Инструмент для холоднштамповочных автоматов**МАТРИЦЫ ПЕРВОГО ПЕРЕХОДА****Конструкция и размеры**

**ГОСТ
26507-85**

Изменение № 1 ГОСТ 26507-85 Инструмент для холоднштамповочных автоматов. Матрицы первого перехода. Конструкция и размеры

Черт. 1

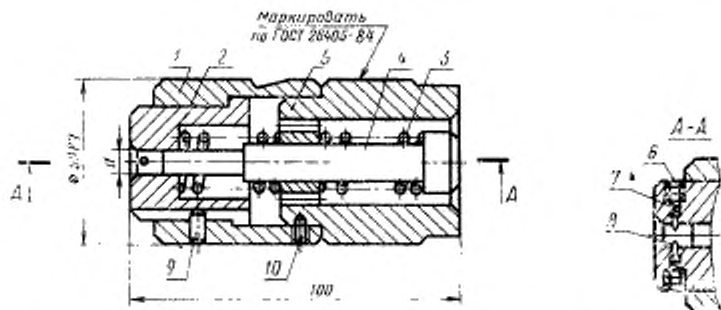
Пункт 2, Чертеж 1. Заменить номера позиций: 3 на 5; 5 на 3;

Черт. 2

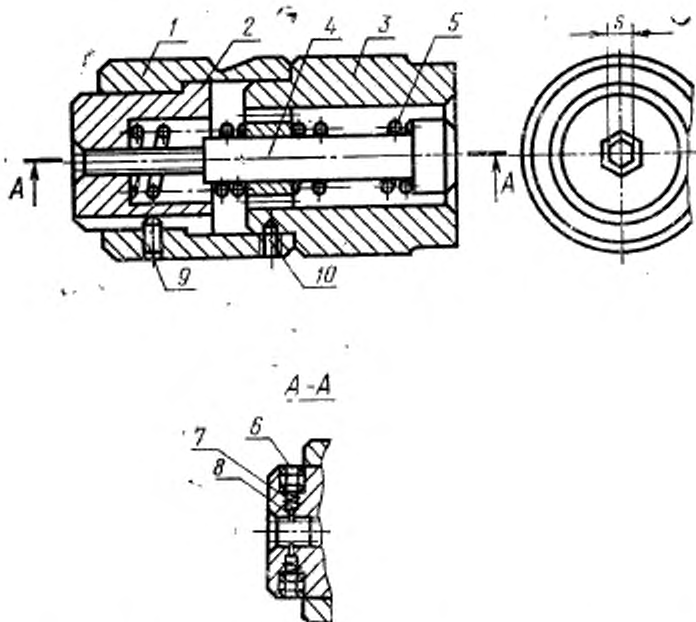
чертеж 2. Подписную подпись после слов «винт В.М6—6g×8. 14Н.05» дополнить словами: «по ГОСТ 1478—84 (Кол. 1); 8 — фиксатор по табл. 2».

Черт. 3

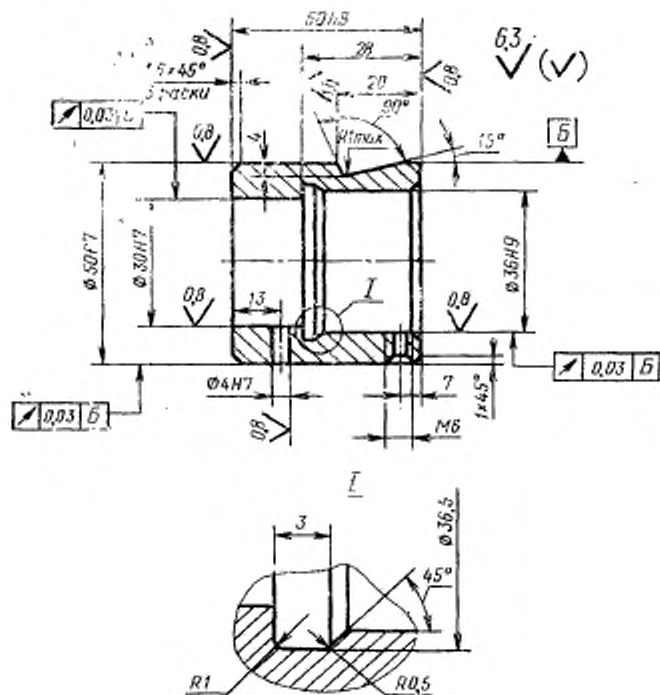
Пункт 3, Чертеж 3. Выносную линию на фаске $1 \times 45^\circ$ проставить, как показано на чертеже

выносной элемент 1. Направление штриховки заменять, как показано на чертеже:

Черт. 6

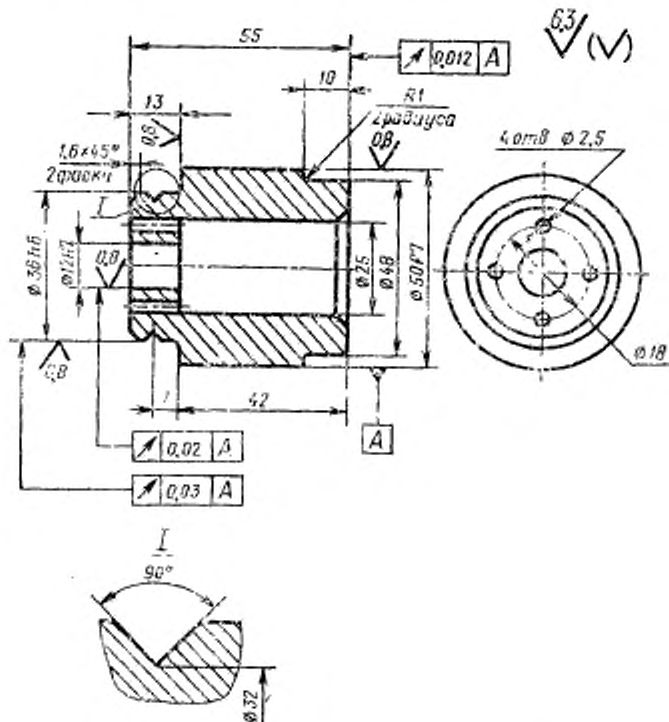
Пункт 5, Чертеж 6. Допуск биения 0,012 относительно поверхности А исключить.

Черт. 15

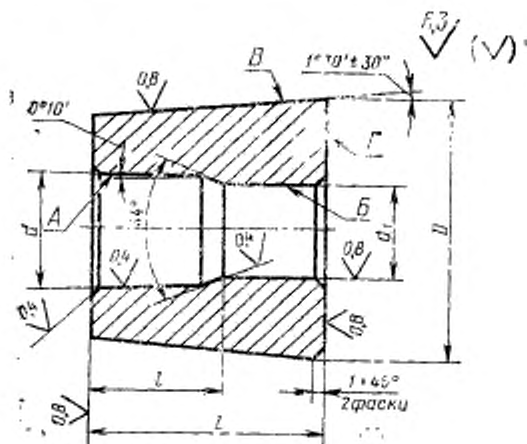
Пункт 13. Таблица 10. Графы d , d_1 , l для матриц 1105-0008/001—1105-0019/
/001 изложить в новой редакции:

графа l . Для матрицы 1105-0023/001 заменить значение: 18,5 на 16,0.

Обозначение матриц	d	d_1	l
	Поле допуска		
	H9		h12
1105-0008/001	16,12	14,10	9,0
1105-0009/001			9,5
1105-0010/001			6,5
1105-0011/001	11,83	10,35	11,5
1105-0012/001	18,36	16,10	10,0
1105-0013/001			10,5
1105-0014/001			7,0
1105-0015/001	16,12	14,10	10,0
1105-0016/001	18,36	16,07	13,5
1105-0017/001			14,5
1105-0018/001			11,0
1105-0019/001			10,5

Черт. 16

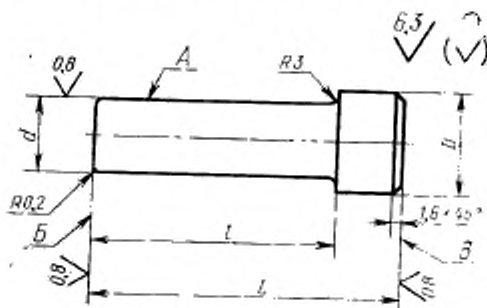
Пункт 14. Таблица 11. Графа d , D , L для выталкивателей 1105-0009/002—
—1105-0019/002 изложить в новой редакции:

графа L. Для выталкивателя 1105-0023/002 изменить значение: 72,5 на 75,0.

Обозначение выталкивателя	d (поле допуска f9)	D	L
1105-0008/002	14,10	20	52,0
1105-0009/002			51,5
1105-0010/002			54,5
1105-0011/002	10,35	15	49,5
1105-0012/002	16,10	22	71,0
1105-0013/002			70,5
1105-0014/002			74,0
1105-0015/002	14,10	20	71,0
1105-0016/002	16,7	22	77,5
1105-0017/002			76,5
1105-0018/002			80,0
1105-0019/002			80,5
